**Forum mondial de l'harmonisation  
des Règlements concernant les véhicules****163<sup>e</sup> session**

**Accord de 1958 – Examen de projets d'amendements  
à des Règlements existants, proposés par le GRSP****Proposition de complément 1 au Règlement n° 127  
(Sécurité des piétons)****Communication du Groupe de travail de la sécurité passive\***

Figure 8A

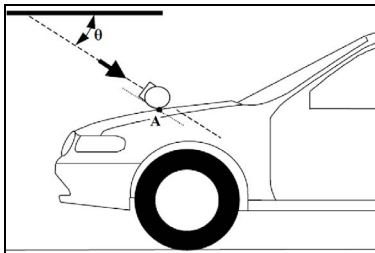
Ajouter trois nouveaux paragraphes 2.26 à 2.26.2 et deux nouvelles figures 8A et 8B, ainsi conçus:

2.26.1 Le “point de mesure” pour l’essai avec l’élément de frappe tête est un point situé à la surface extérieure du véhicule sélectionné pour l’évaluation. Le point de mesure est le point où le profil de l’élément de frappe tête entre en contact avec la section transversale de la surface externe du véhicule sur un plan longitudinal vertical passant par le centre de gravité de l’élément de frappe tête (voir fig: 8A).

**Point de mesure sur le plan longitudinal vertical passant par le centre de l’élément de frappe de la tête d’essai (voir par. 2.26.1)<sup>2</sup>**

Figure 8B

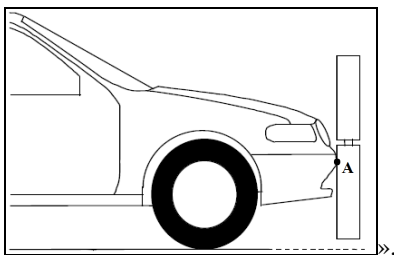
2.26.2 Le “point de mesure” pour l’essai avec l’élément de frappe tibia contre pare-chocs et pour l’essai avec l’élément de frappe fémur contre pare-chocs est situé sur le plan longitudinal vertical passant par l’axe central de l’élément de frappe (voir fig. 8B).

**Point de mesure sur le plan longitudinal vertical passant par l’axe central de l’élément de frappe de la jambe d’essai (voir par. 2.26.2)**

«Figure 3

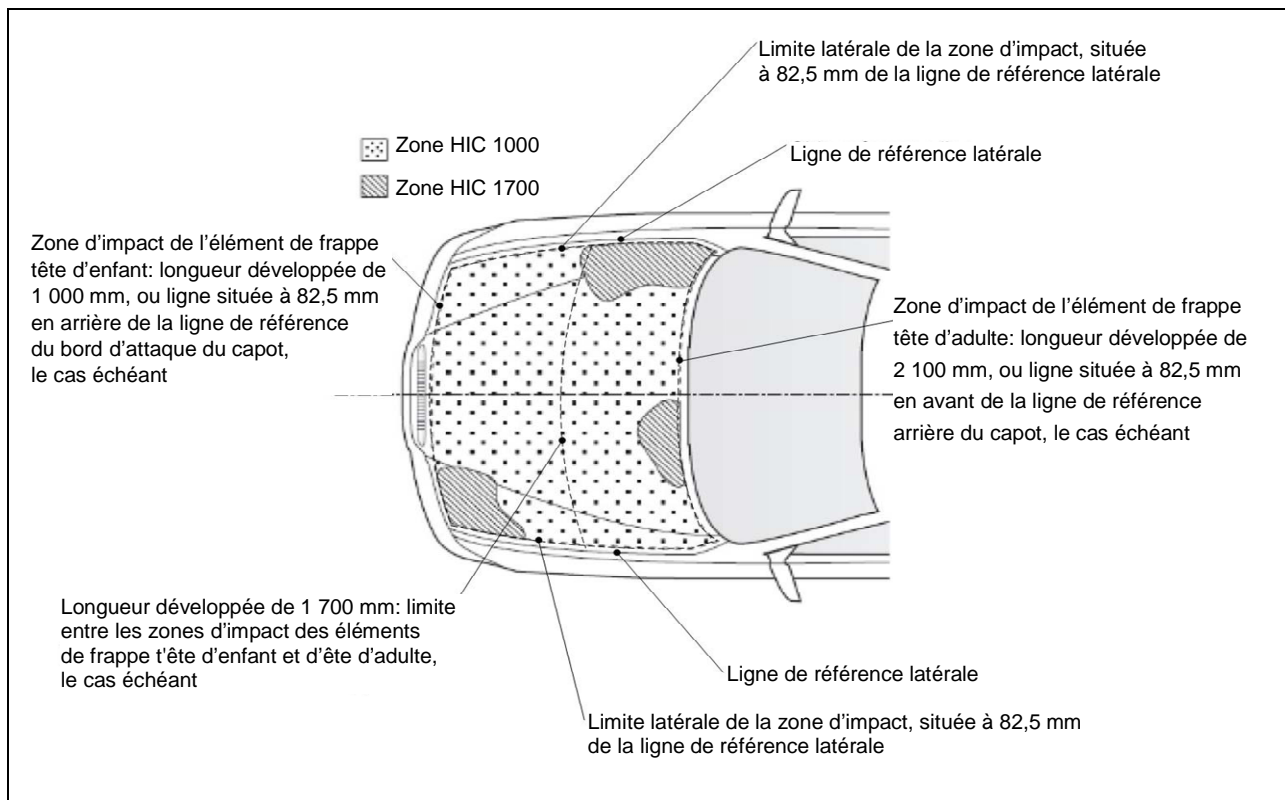
Annexe 5, figure 3, modifier comme suit:

**Exemple de répartition des zones HIC1000 et HIC1700**
